## 環境影響評価審査会地盤委員会からの 確認事項等について(回答)

令和元年8月20日

- ・東海旅客鉄道株式会社
- ・独立行政法人 鉄道建設・運輸施設整備支援機構
- ・鹿島・日本国土開発・吉川  
中央新幹線、中央アルプストーンネル(山口)特定建設工事共同企業体

「資料3」は岐阜県環境影響評価審査会 地盤委員会からの確認事項等(令和元年7月18日)についての回答である。

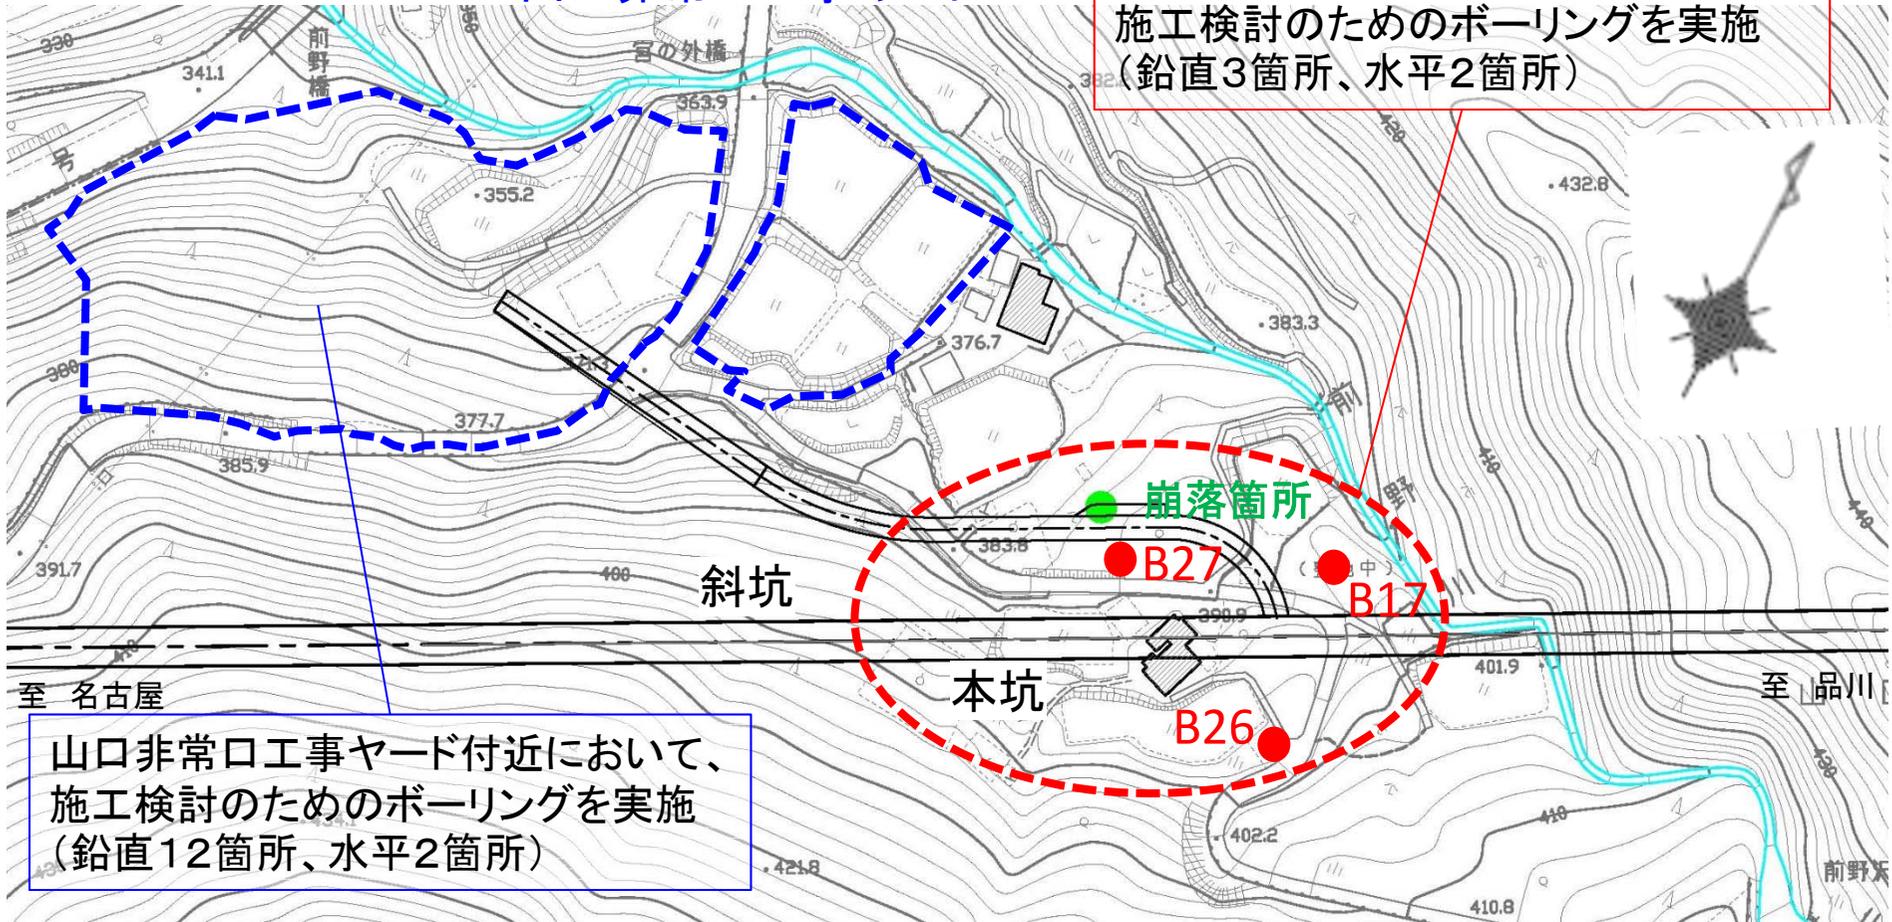
- ①岩種をB岩種としたことの妥当性について、当該地は断層破碎帯であり、E岩種(風化や熱水変質及び破碎の進行した岩石)とすべきという意見もあるところ、その判断基準について補足説明をお願いします。

審査会では、一軸圧縮強さを49.9～128.0 N/mm<sup>2</sup>と説明しました。  
このボーリングでは、深層の一部で8.58～9.99 N/mm<sup>2</sup>という箇所があります。  
しかし、近傍で実施した他の2箇所のボーリングでは54.6～136.0 N/mm<sup>2</sup>、  
53.1～129.0 N/mm<sup>2</sup>であるため、B岩種と判断しました。

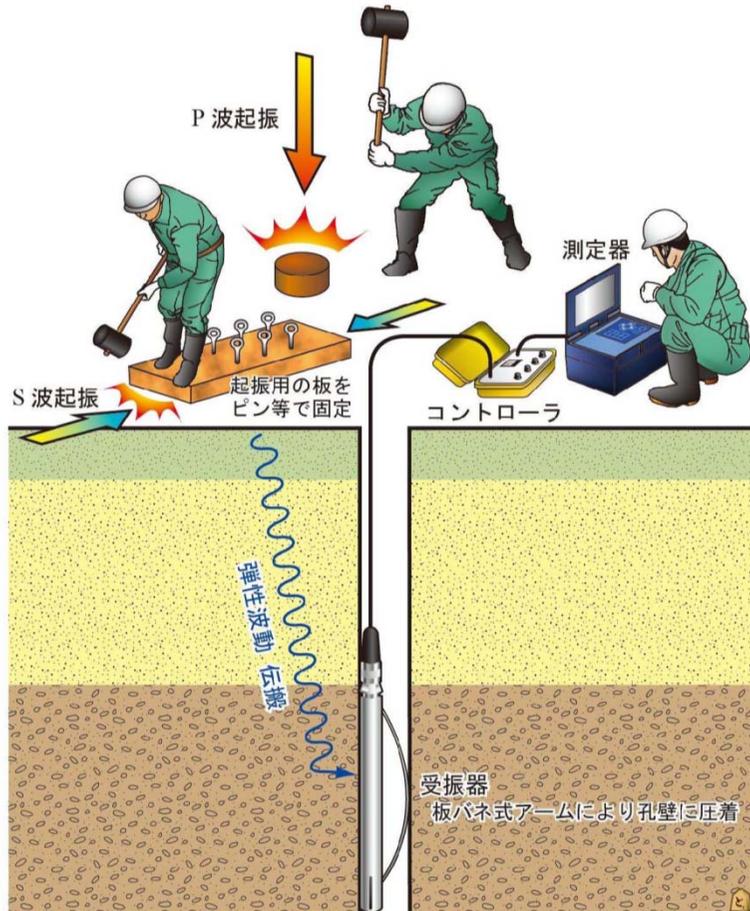
②地山等級の判定の妥当性について、弾性波の測定方法や測定箇所を明示いただき、当該データが一定範囲の平均的なものであるのか、局所的な情報が把握できるものであるのかについて、説明をお願いします。

P3の赤点線で示す範囲で行った地質調査において、PS検層という方法にて弾性波速度を測定しました。弾性波速度の測定方法は次頁にて説明します。

測定の結果、深度11～22mにおける弾性波速度は2.97km/secで、深度22～38mにおける弾性波速度は3.15km/secでした。

なお、測定箇所近傍における斜坑の深度は25～32mです。

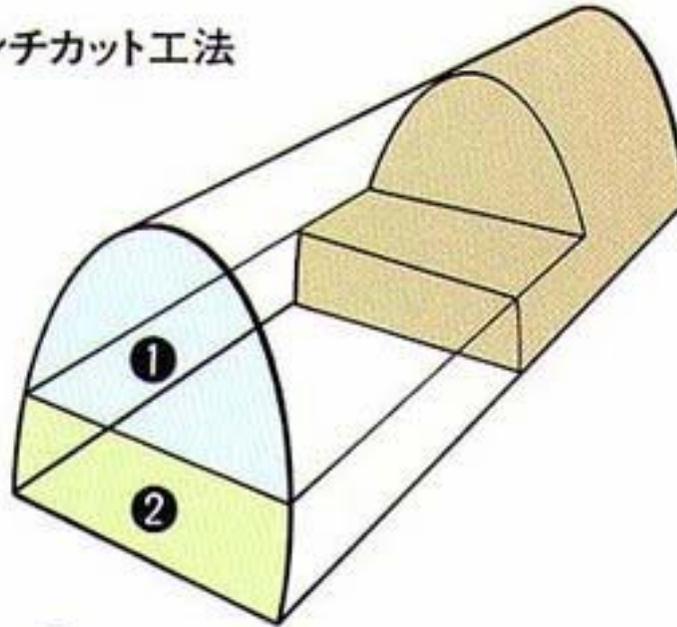
①採用したベンチカット工法の詳細と中央をくり抜く掘削断面としたことの判断過程の補足説明をお願いします。

一般的に斜坑などの小断面のトンネルでは、掘削機械の作業スペース確保のために、下段ベンチの中央部を掘削することがあります。

その場合、地山状況に応じて脚部の補強を行うことがありますが、工事前に実施した地質調査の結果、補強しなくても問題ないと判断していました。

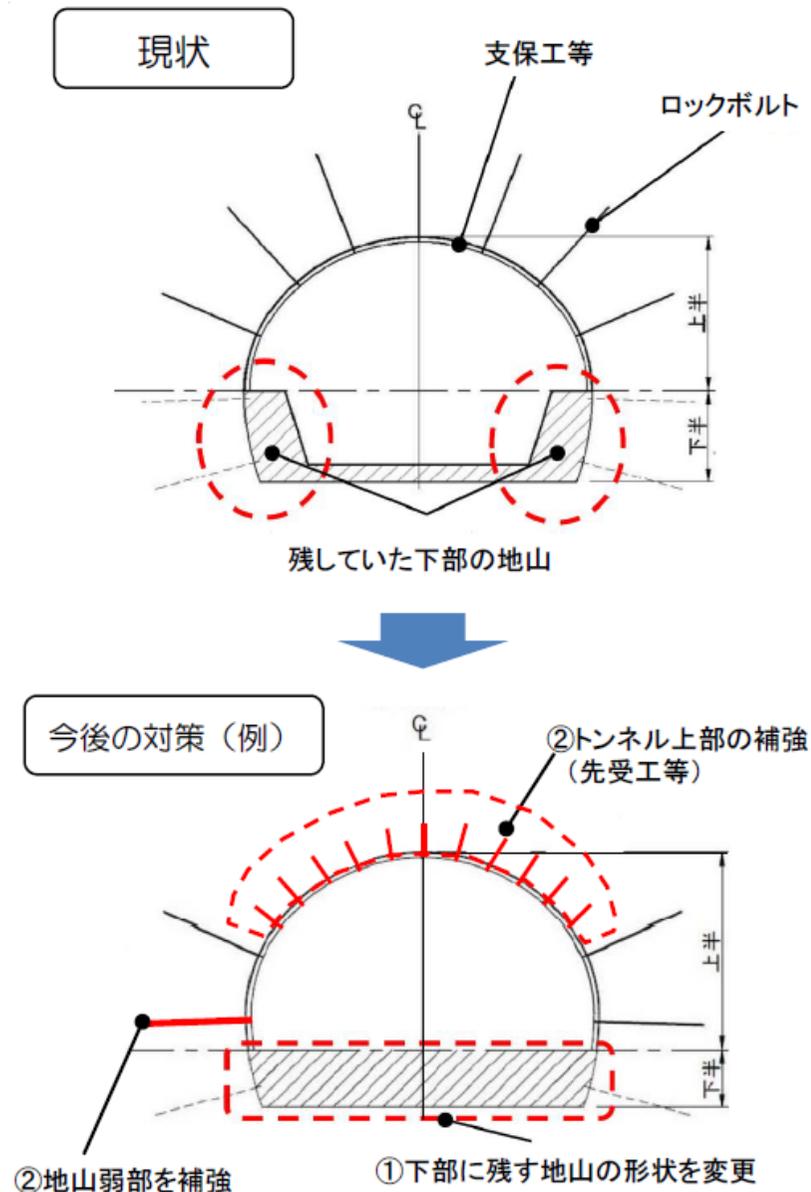
- ①地下水の影響を含め、不安定な地山かどうかを判断するために実施する慎重な施工管理のための観察および計測に関して、見直しを行った事項について具体的に補足説明をお願いします。

JVが既に現場に地質の専門家を常駐させており、今後は、鹿島建設本社関係者とも地質の情報を共有します。

また、切羽観察や坑内計測の結果等から不安定な地山と判断した場合は、坑内計測の頻度を上げる(例:20m毎を10m毎に変更)ほか、慎重な施工管理の一例として、切羽面から前方の探査を行い、前方の地質や地下水の状況を把握します。

復旧完了後の掘削にあたっては、地山状況を掘削面ごとに適切に評価(必要により、地質専門家の判断を求める)するとともに、不安定な地山の場合は下記の対策を実施

- ①掘削断面形状を見直し、坑内計測の頻度を上げるなど、慎重な施工管理を徹底
- ②事前にトンネル上部の補強や、地山弱部を補強するなど最適な補助工法を実施

# 工事に関する緊急時の連絡体制（崩落後に見直し）

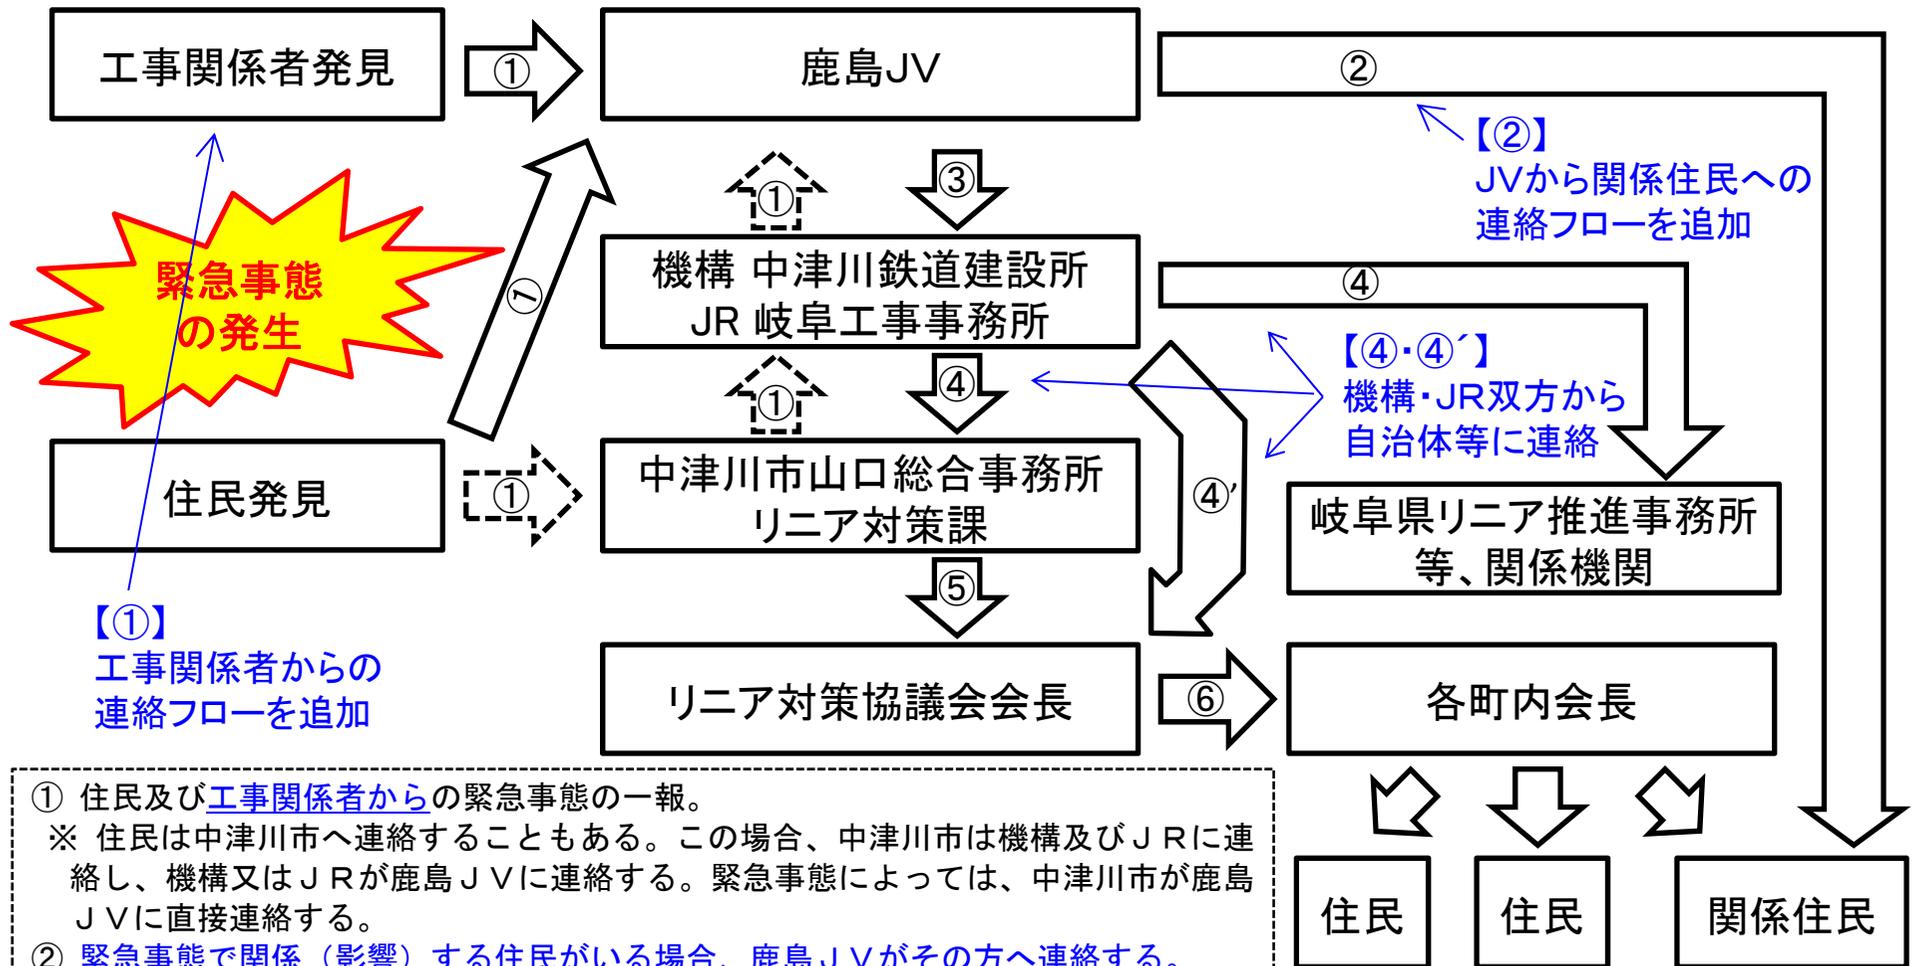
①見直した連絡体制について、具体的に補足説明をお願いします。

今回見直した連絡体制表は次頁のとおりです。

① 住民及び工事関係者からの緊急事態の一報。

緊急事態発生時は、JVから直接、自治体等に連絡

## 崩落箇所付近の切羽の状況

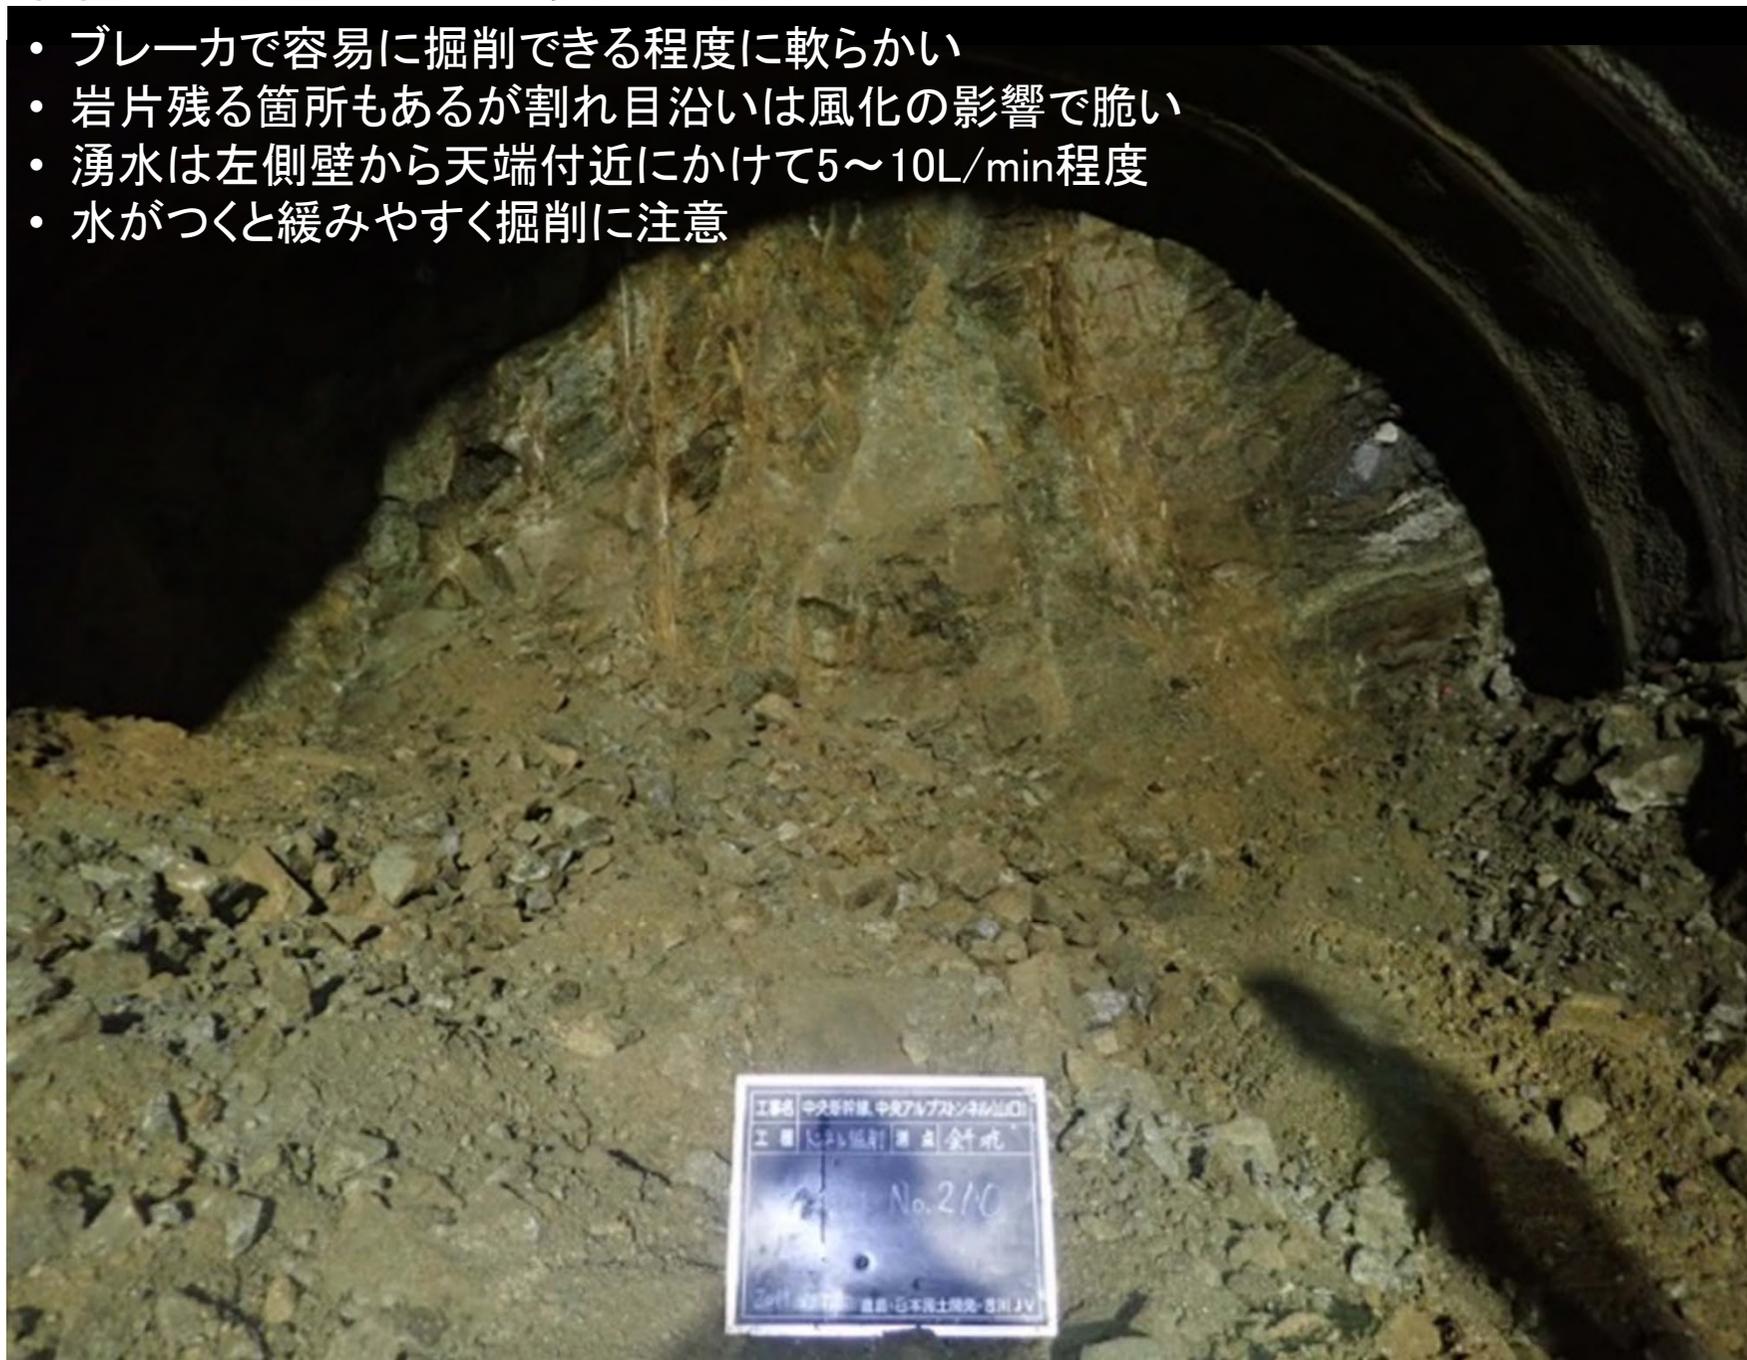
切羽観察の結果、「補助工法を用いなくても掘削可能である」、「掘削断面形状を変更しなくても掘削可能である」、「これまでの地山状況と変化がない」と判断されたことについて、切羽観察記録及び切羽の写真を明示のうえ具体的に説明いただきたい。

地盤委員会当日に、崩落箇所付近および5m手前、5m奥の切羽観察記録及び切羽の写真を明示し、説明します。

- ブレーカで容易に掘削できる程度に軟らかい
- 切羽右側は比較的硬い岩片が残るが縦横割れ目あり
- 湧水は天端・肩付近から滴水程度
- 水がつくと緩みやすく掘削に注意

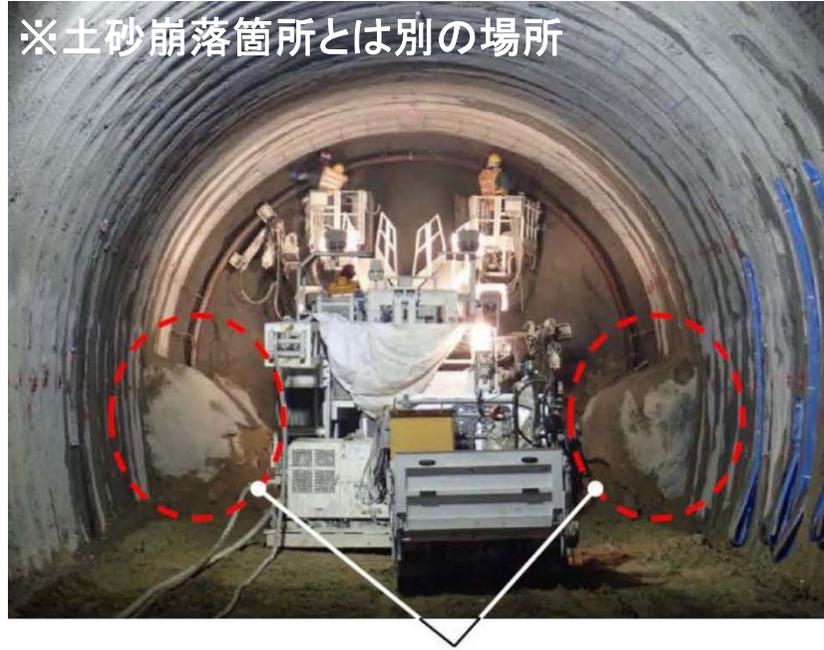
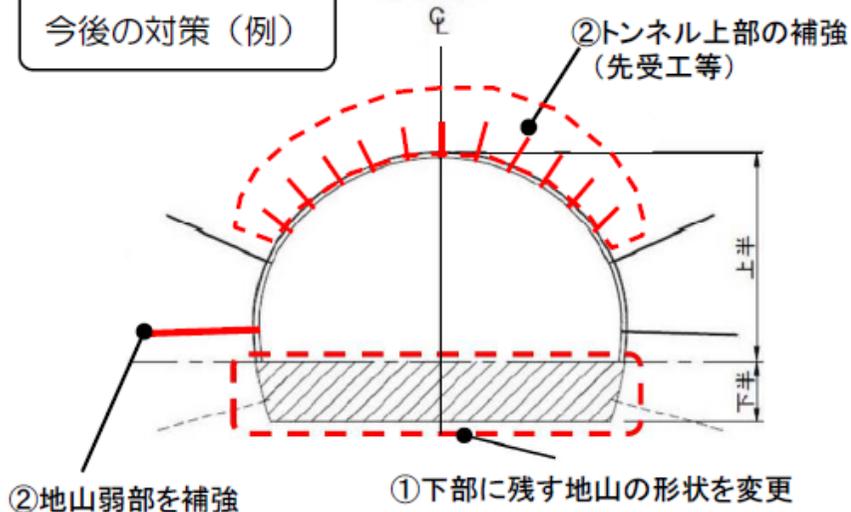
- ii)補助工法(先行支保工)の例と同様に、
- i)掘削断面形状の見直し および
- iii)補強工法についても具体的に説明してほしい。

- i)掘削断面形状の見直しについてですが、不安定な地山と判断した場合には、前回の地盤委員会にて今後の対策としてご説明しました断面形状で掘削します。
- iii)に記載の仮インバートは補助工法のひとつであり、脚部の安定を目的とした脚部の補強です。仮インバート以外の工法は、前回の地盤委員会にてお示した補助工法の分類表のとおりです。どの工法を採用するかは、切羽観察や坑内計測の結果等で判断します。

復旧完了後の掘削にあたっては、地山状況を掘削面ごとに適切に評価(必要により、地質専門家の判断を求める)するとともに、不安定な地山の場合は下記の対策を実施

- ①掘削断面形状を見直し、坑内計測の頻度を上げるなど、慎重な施工管理を徹底
- ②事前にトンネル上部の補強や、地山弱部を補強するなど最適な補助工法を実施

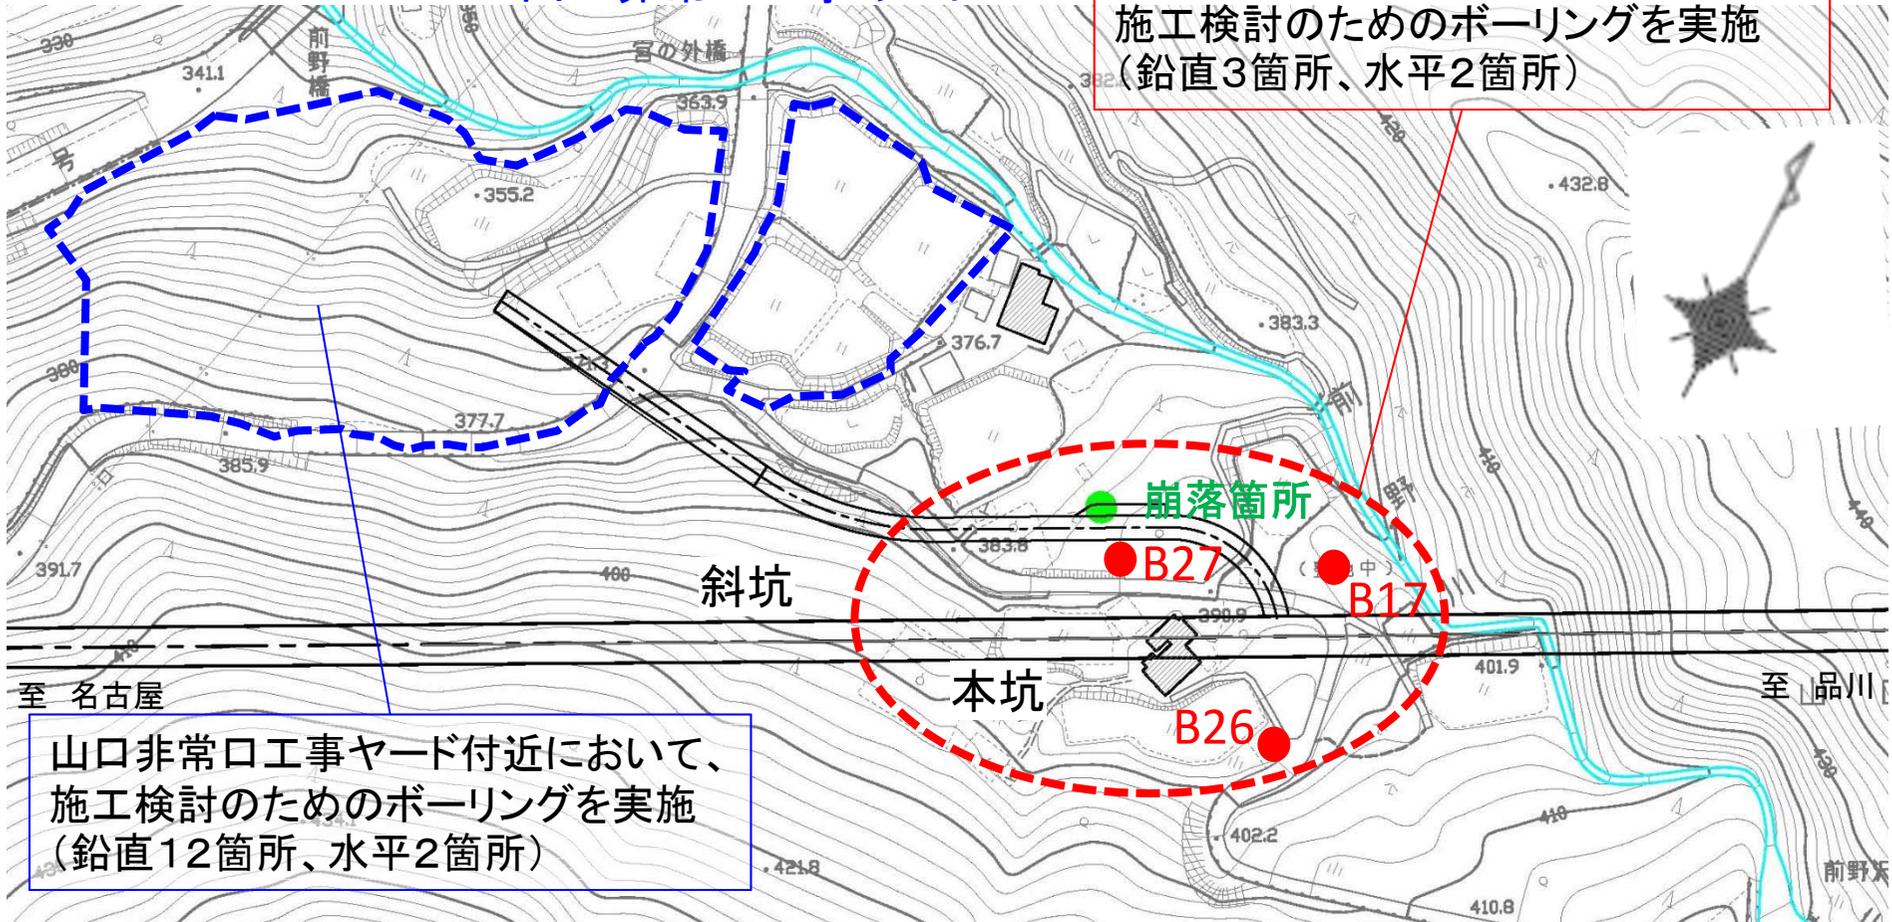
- 「地質調査の結果により、先行支保工などの補助工法は不要とした」とあるが、一軸圧縮強さのデータの中から最も値の小さいデータを使わなかったのはなぜか。一般的には、安全側の設計をするため、弱点を基本に考えるのではないのでしょうか。
- この値の小さいデータは斜坑の位置に該当しているのではないか。可能であれば、ピンポイントのコアボーリング位置がわかるとよいです。
- 設計段階で補助工法を不要とした場合でも、施工段階で必要に応じ補助工法などを追加すると思いますが、どういう基準で意思決定するのか、ルールがあれば補足いただきたい。

- 一軸圧縮強さが8.58～9.99N/mm<sup>2</sup>の箇所はありますが、当該箇所での他の位置での結果、ならびに近傍で実施した他の2箇所の地質調査結果を踏まえると、一軸圧縮強さが小さいところは局所的であるため、全体としては、硬岩でありながら亀裂があるということで、B岩種と判断しました。
- 当該の地質調査実施箇所については、地盤委員会当日に、ポイントで説明します。
- JVが既に現場に常駐させている地質の専門家が、鹿島建設本社関係者とも地質の情報を共有しながら、切羽観察や坑内計測の結果等から地山の状態を確認し、JVと鉄道運輸機構で補助工法の必要性を判断します。
